# **RN164 – MISE À 2 X 2 VOIES DANS LE SECTEUR DE MERDRIGNAC**

## **SECTION OUEST**

**Dossier de demande d'autorisation environnementale –  
Notice explicative des modifications du dossier**

*Version 2 - Juillet 2021*

Emprises telles que prévues dans le cadre du dossier déposé :

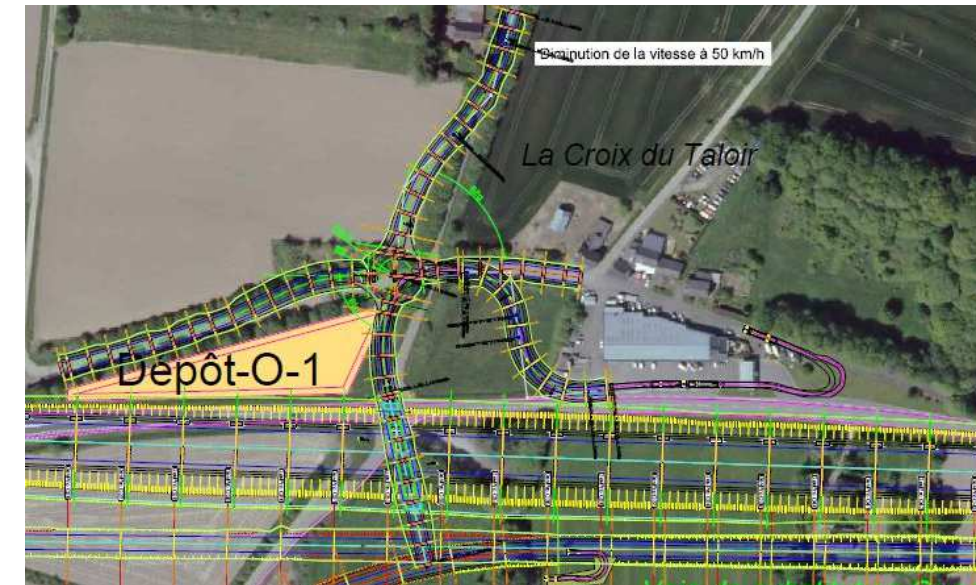
Lors de l'enquête parcellaire qui s'est déroulée du 16 novembre 2020 au 18 décembre 2020, le propriétaire-gérant du garage de la Croix du Taloir a fait savoir son souhait qu'une solution de desserte de son garage soit étudiée. Dans ses conclusions, le commissaire enquêteur note bien que le maître d'ouvrage contactera le propriétaire-gérant pour trouver une solution partagée relative à cette desserte.

Lors de l'analyse d'une solution à proposer au garagiste, il est apparu que les règles de visibilité au niveau du carrefour nord de l'ouvrage d'art OA1 pour une vitesse de 50km/h n'étaient pas respectées.

Pour résoudre ce problème de visibilité, 2 solutions ont alors été étudiées :

- soit décaler le carrefour de 30m au nord, sachant que ce type d'aménagement pourrait engendrer des difficultés de manœuvre par les poids-lourds et ne pas respecter les guides des aménagements des carrefours interurbains ;

- soit créer un giratoire avec îlot central franchissable par les poids-lourds (solution retenue pour des raisons de respect des guides de conception géométrique).

De ce fait, les emprises ont fait l'objet d'une modification comme suit :

Habitat	Superficie supplémentaire impactée
Cultures	0,10 ha
Friche mésophile	0,13 ha
Fourrés arbustifs et haies	0,20 ha

Emprises telles que prévues dans le cadre du dossier modificatif :

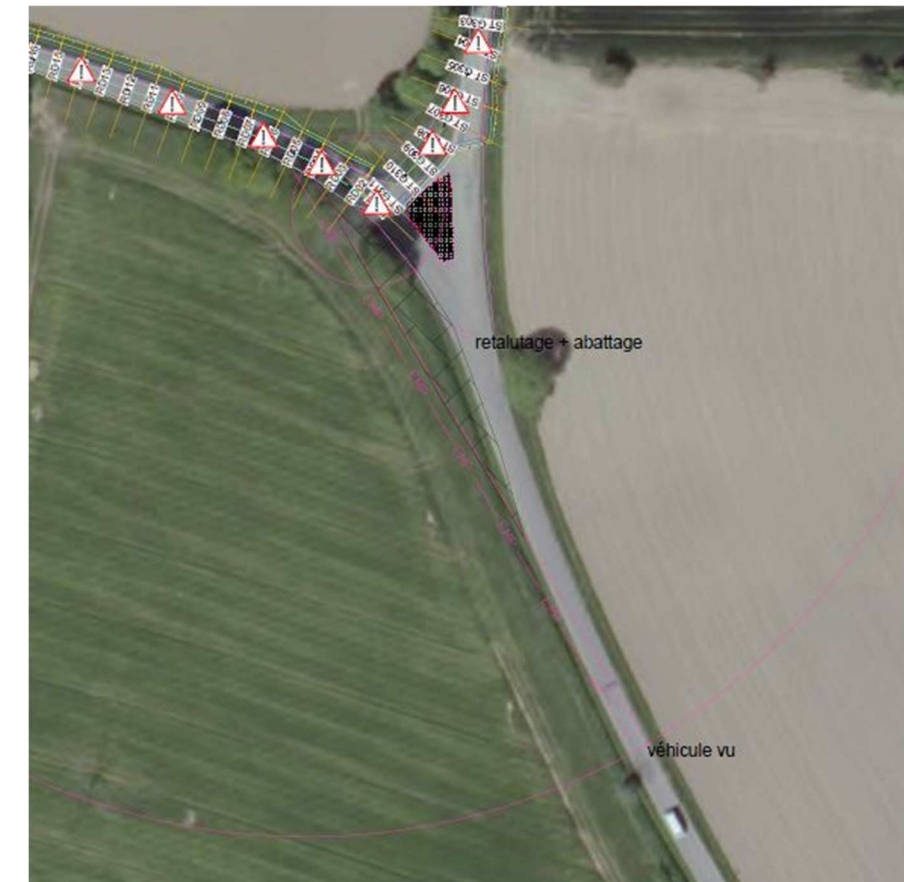
Depuis le démarrage des études, la Maîtrise d’Ouvrage a proposé la réutilisation maximale des voiries communales existantes pour le tracé de l’itinéraire de substitution, y compris à travers le hameau de la Boudardière, qui présente quelques points de croisements délicats.

Lors du dernier comité de pilotage du projet du 13 novembre 2020, la mairie de Merdrignac a souhaité une visite terrain afin d’étudier une solution alternative au droit du hameau de la Boudardière. Cette rencontre, organisée en décembre 2020, a mis en lumière la dangerosité de maintenir l’itinéraire de substitution au travers de la voie communale existante au lieu-dit la Boudardière. Plusieurs solutions de tracé ont été proposées, et une a été retenue.

Habitat	Superficie supplémentaire impactée
Cultures	0,57 ha
Prairies mésophiles	0,27 ha
Fourrés arbustifs et haies	0,01 ha

Les prairies mésophiles sont des habitats d'espèces pour l'avifaune de milieux ouverts et semi-ouverts, ainsi que les fourrés arbustifs et les haies.
